# Ansøgning om dispensation til bygningsændringer, matr. 435 og 438, Øster Kvarter

## Lokalplan 579 Laksegade Øst

Kings Quarter Cluster 2

Gadefacader Laksegade - Fremtidige forhold

KQC2\_K01\_LXX\_H2\_T28\_EXX\_N002

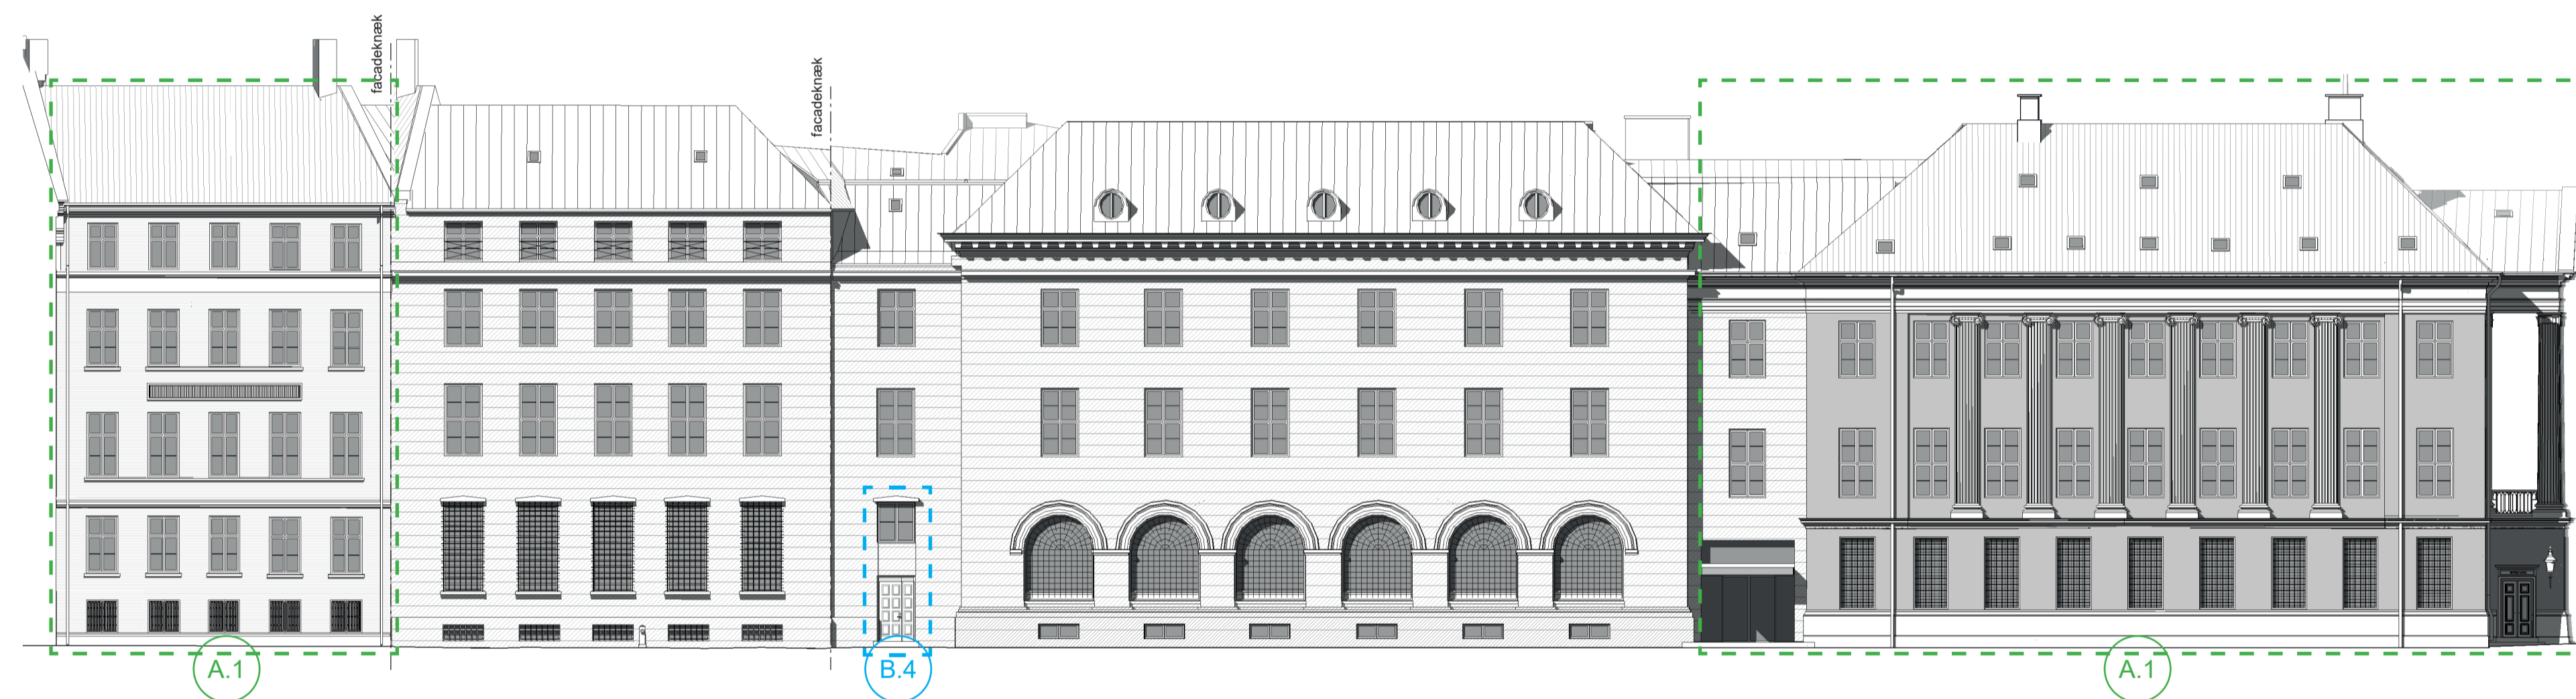
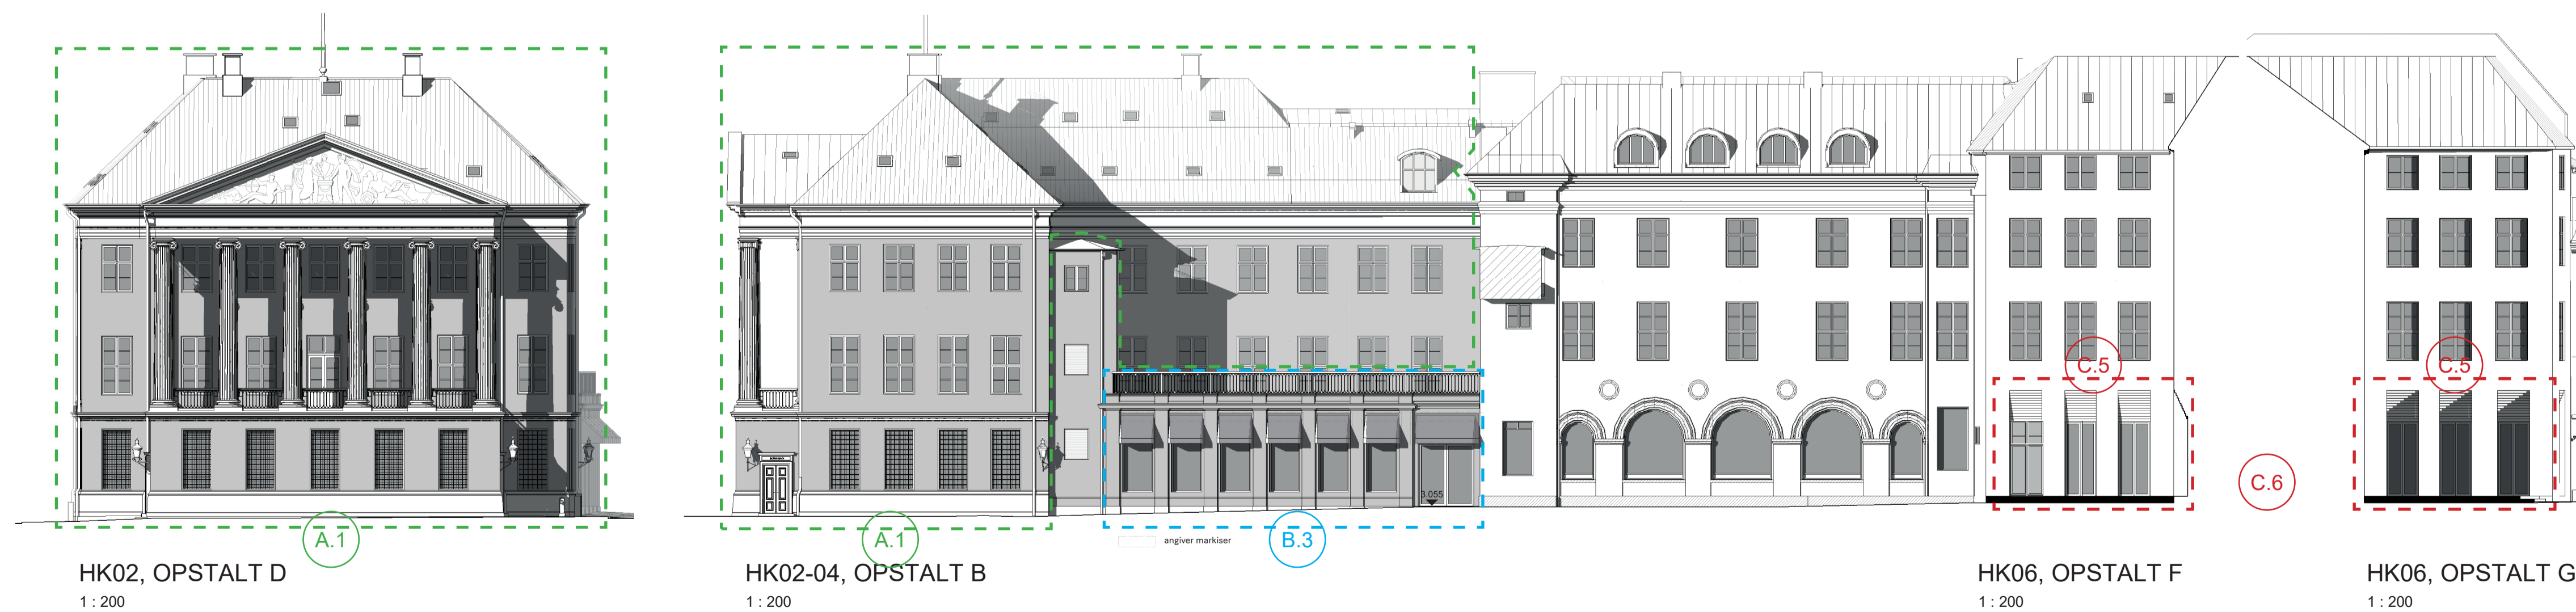
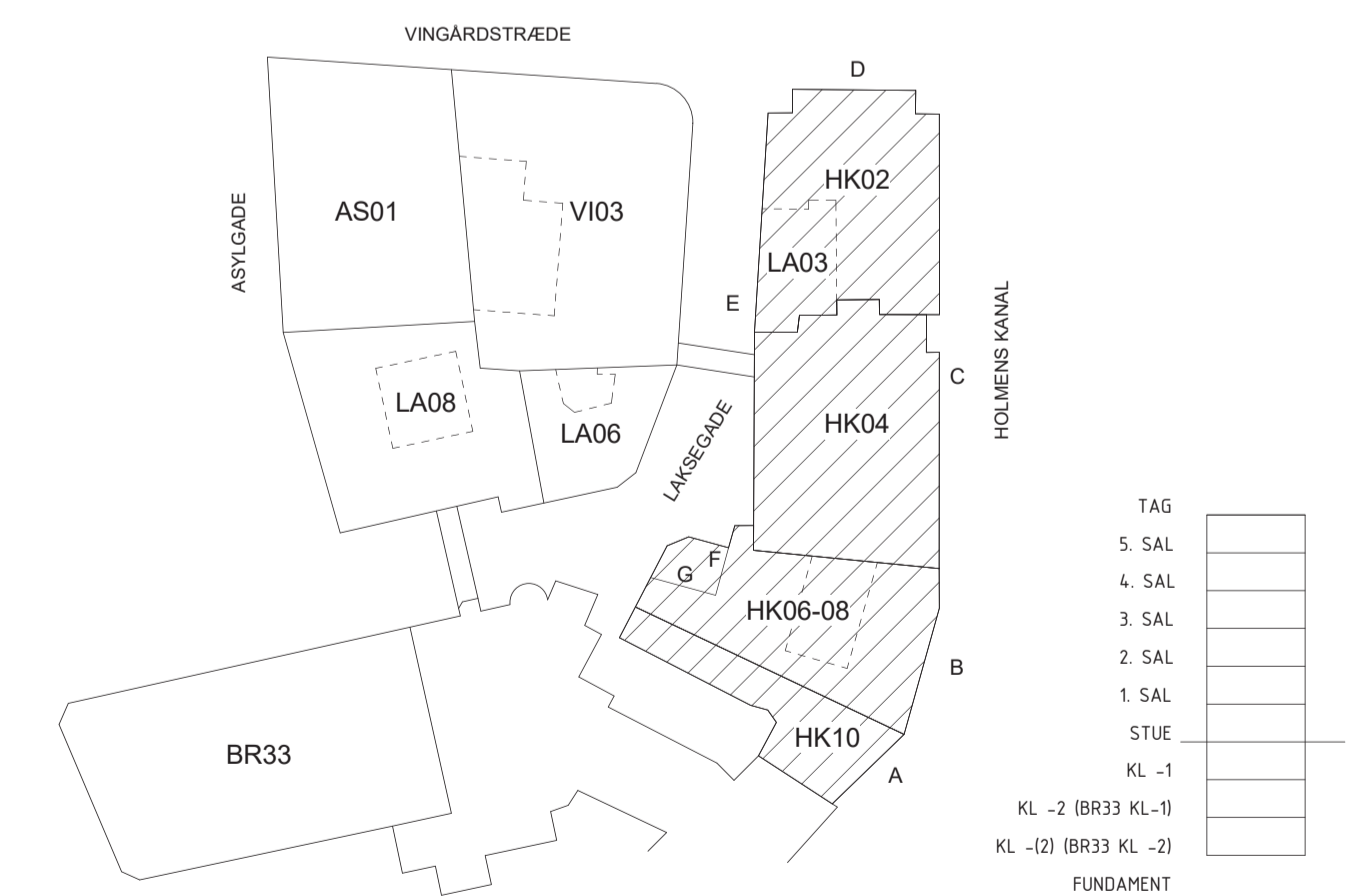
- A - Fredet bygning, Facadeændringer ansøgt ved SLKS
- B - Tilpasninger af facadeændringer til-ladt jf. § 6 stk.5 i lokalplan, for hvilke der søges dispensation
- C - Facadeændringer i overensstemmelse med intentionen i lokalplan 579, men kræver dispensation

KOPI AF OPSTALTER MED ANGIIVELSE AF ÆNDRINGER / FORHOLD DER ANSØGES

## LA06 FACADE, KÆLDER & STUEETAGE

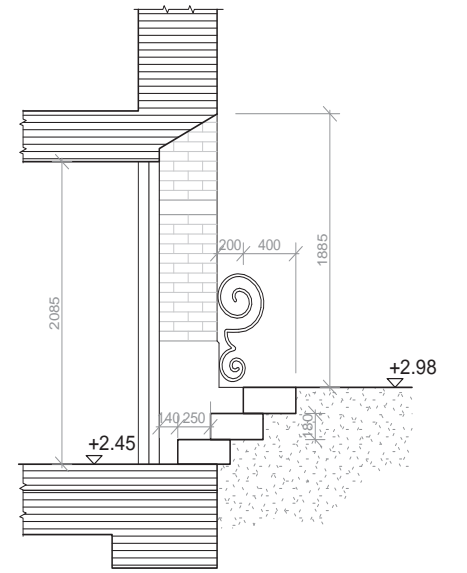
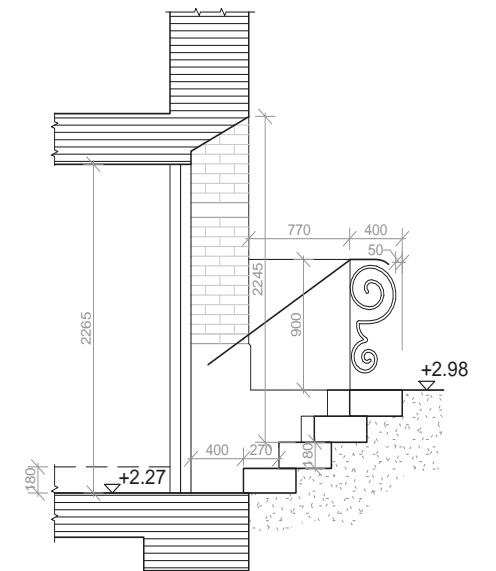
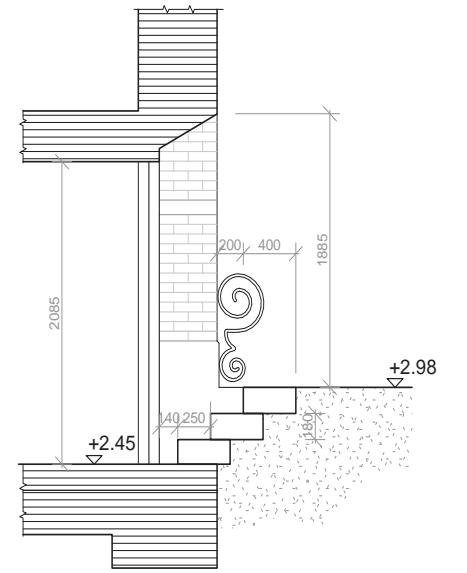
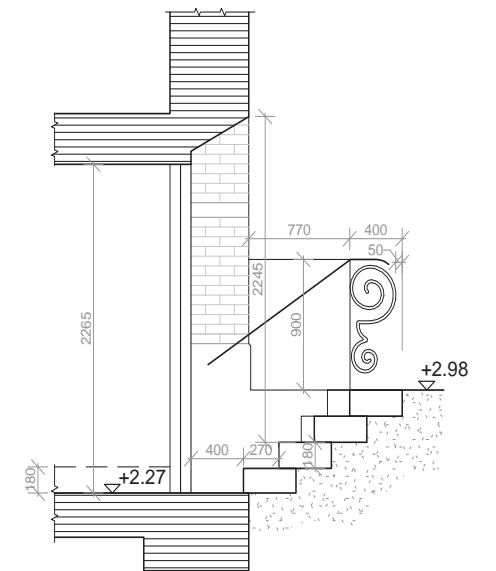
Illustration  
forhold B.2

## VI03, EFTERISOLERING AF TAG

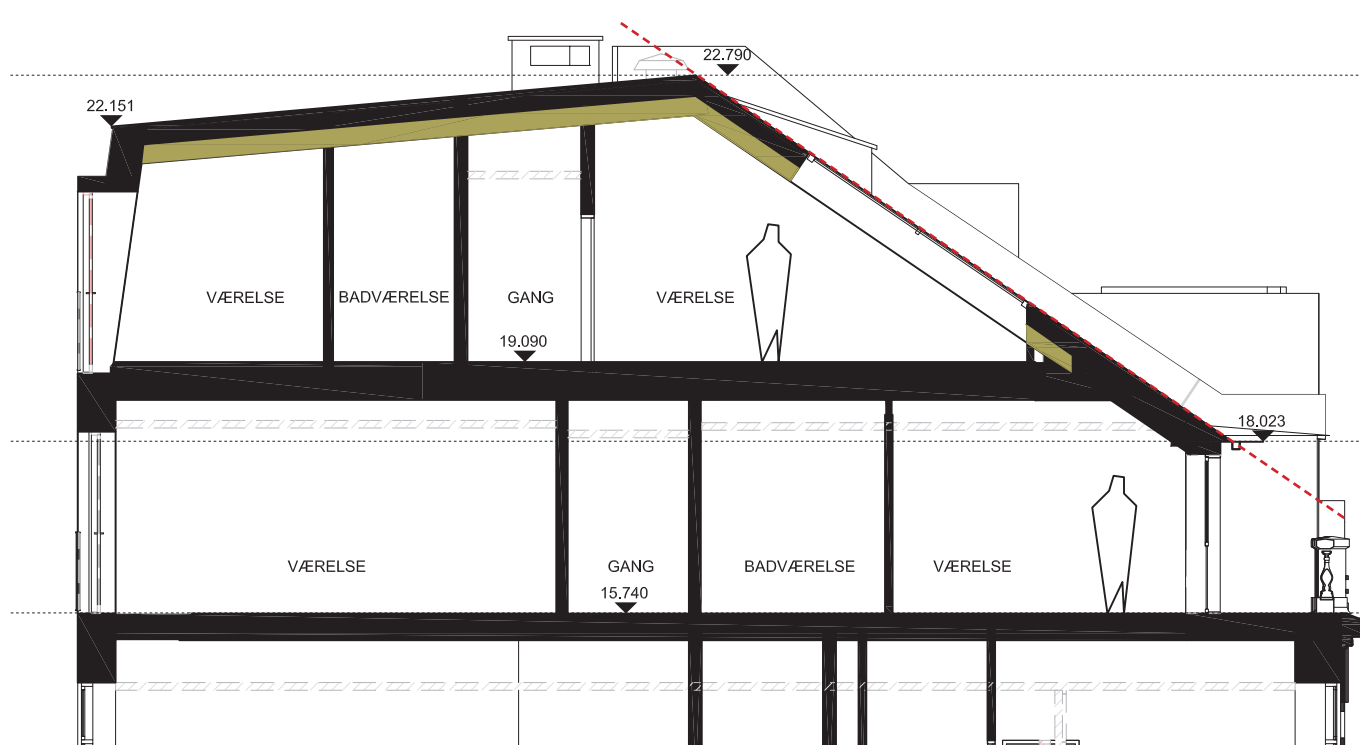
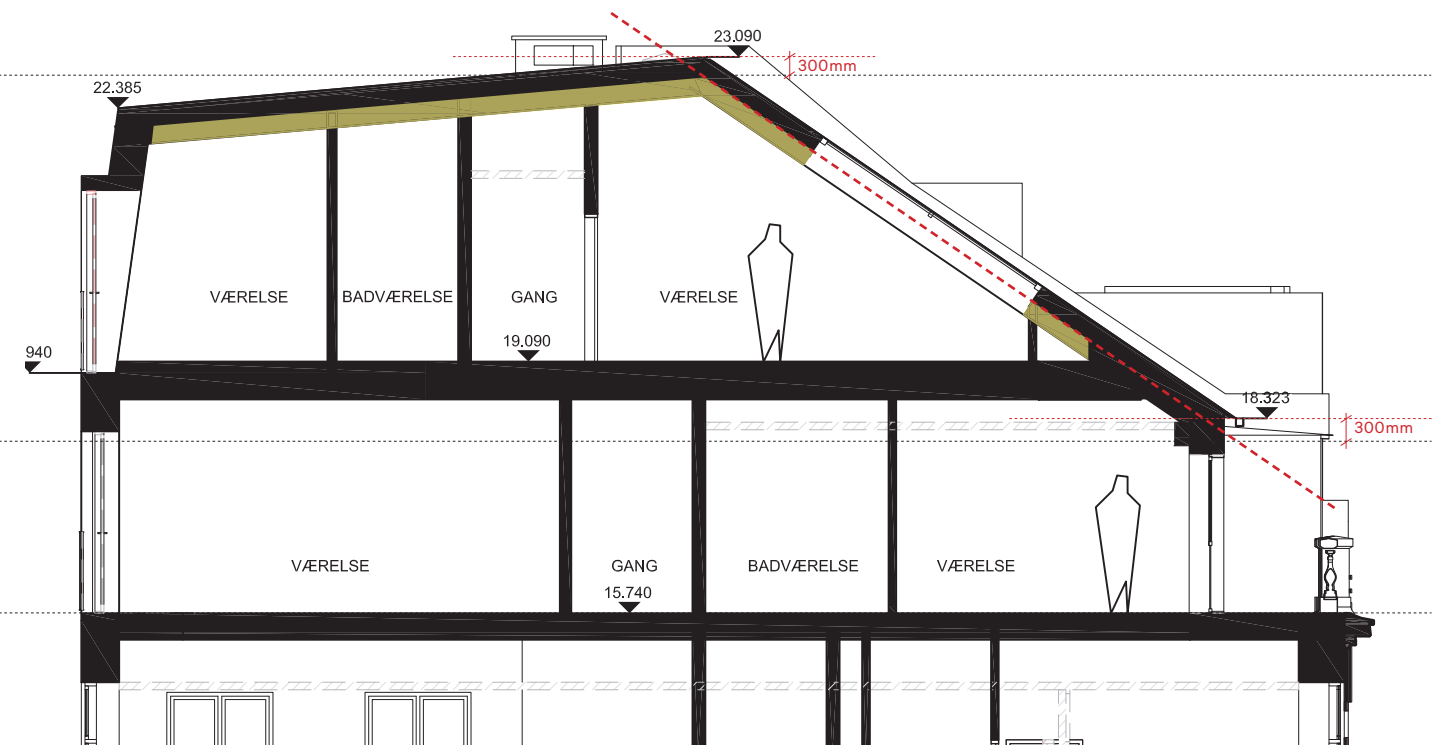
Efter grundige analyser og tilstandsvurdering af kobbertaget, har det vist sig nødvendigt at skifte kobberbeklædningen. Bygherre ønsker derfor at foretaget en totalrenovering af taget og bringe bygningsdelens isoleringsevne op til nutidig standard.

Dette vil betyde en væsentlig forøgelse af tagets tykkelse, der reducerer det anvendelige areal i tagetagen.

Vi ønsker derfor en dispensation til at kunne hæve taget i forbindelse med renoveringen og udskiftningen af kobberet.

Som det fremgår af principsnit nedenfor, ønskes forhåndsgodkendelse til at hæve sternkant og tagryg med ca. 300 mm.

Den røde stiplede linje angiver den eksisterende tagflade, gul markering af en principiel angivelse af isolering.

Stiplet linje angiver nuværende loft

## VI03 - PLACERING AF TAGVINDUER

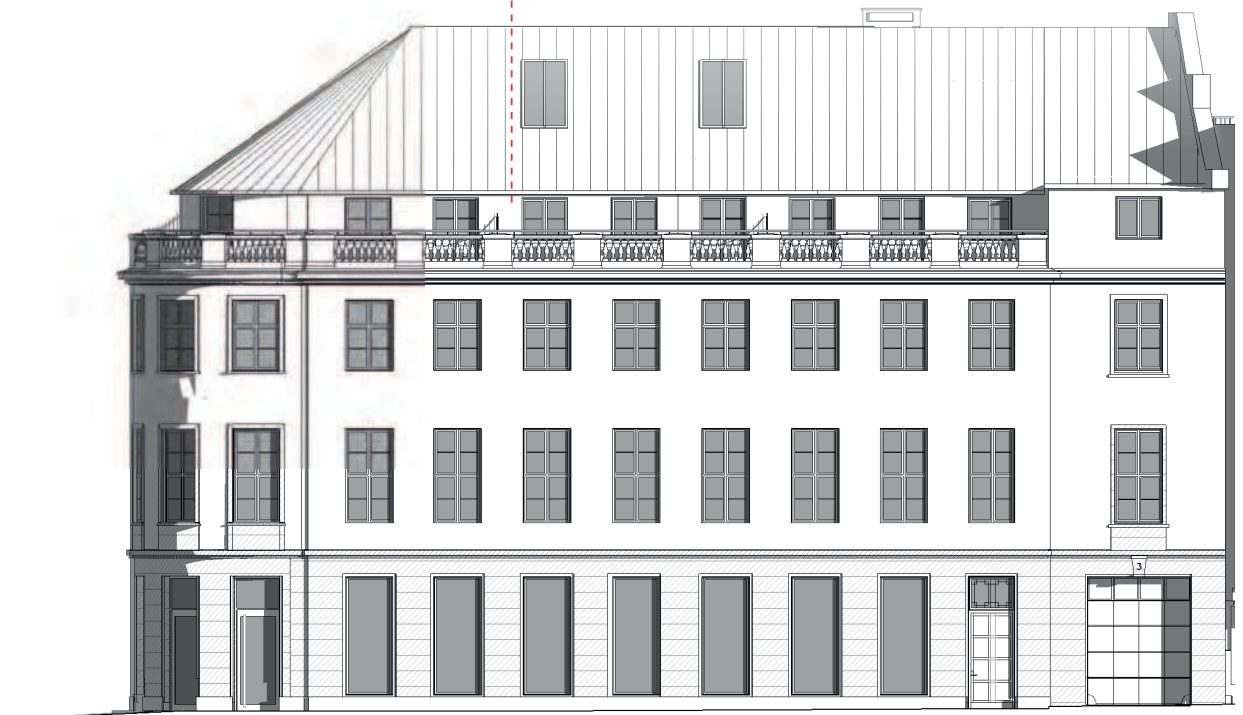
Forslag til justeret placering af tagvinduer, der tilpasses således at der etableres nødvendig dagslys og den lovpligtige udsyn fra alle arealer i tagetagen etableres.

Hjørnet mod Kongens Nytorv friholdes for at fastholde det arkitektoniske udtryk.

Tagvinduernes dimentioner er 1,3 x 3,50 meter.

Der ønskes en dispensation til at kunne etablere større vinduer end angivet i lokalplan således at der er mulighed for at kigge ud ad vinduerne. Der etableres til gengæld færre vinduer end angivet i lokalplanen og de rykkes længere væk fra hjørnet mod Kongens Nytorv end angivet i lokalplanen.

Tagfladen på hjørnet og 2 fag ned af gaden friholdes for gennembrydninger.

## LA08 - LA06 GÅRDRUM OG TAGTERRASSE

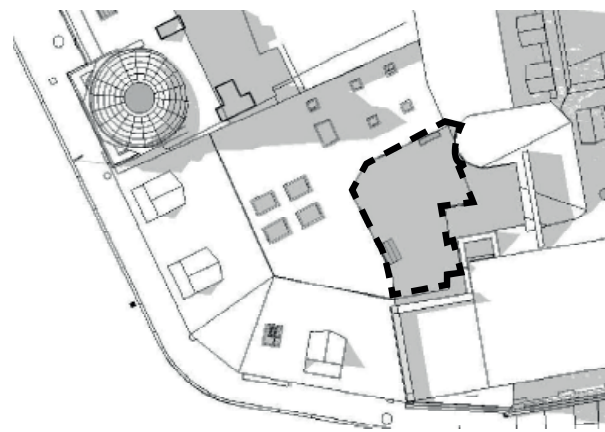
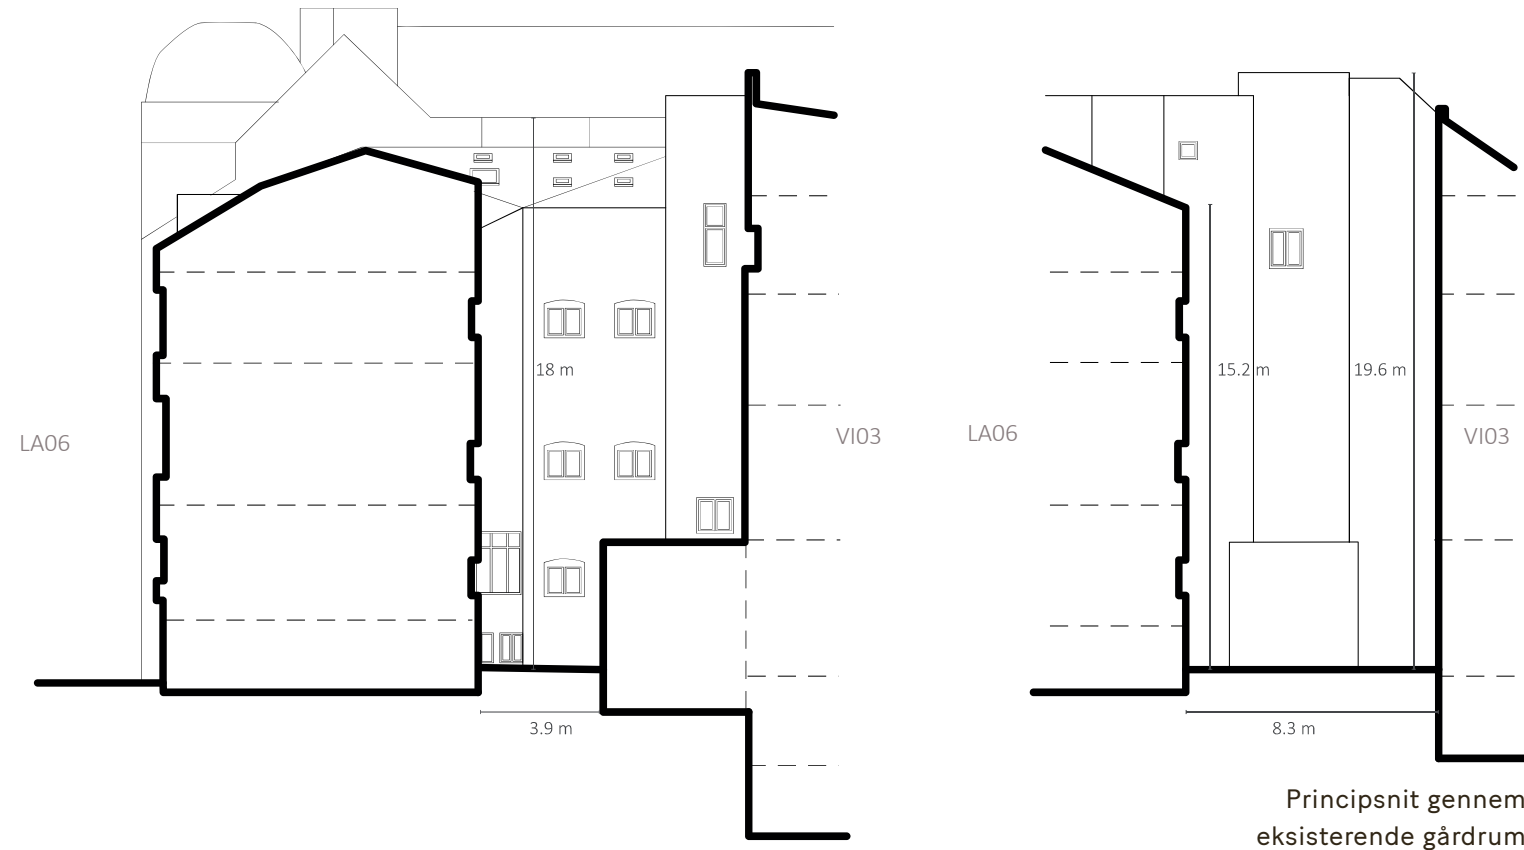
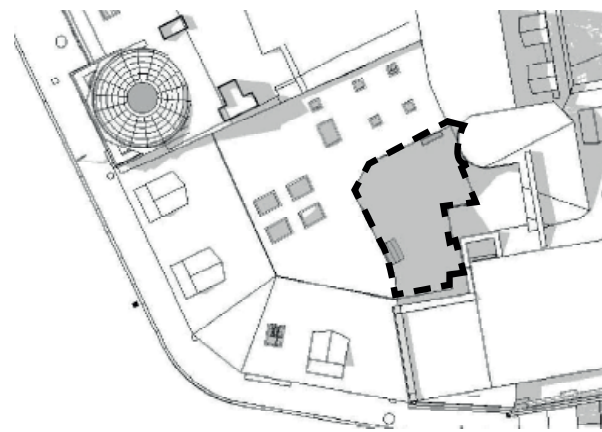
Eksisterende gårdrum måler 41 kvm på stueetage og er 19.6 m dybt. Dagslys er meget begrænset og det er udelukkende muligt at kigge ind i en bagvæg.
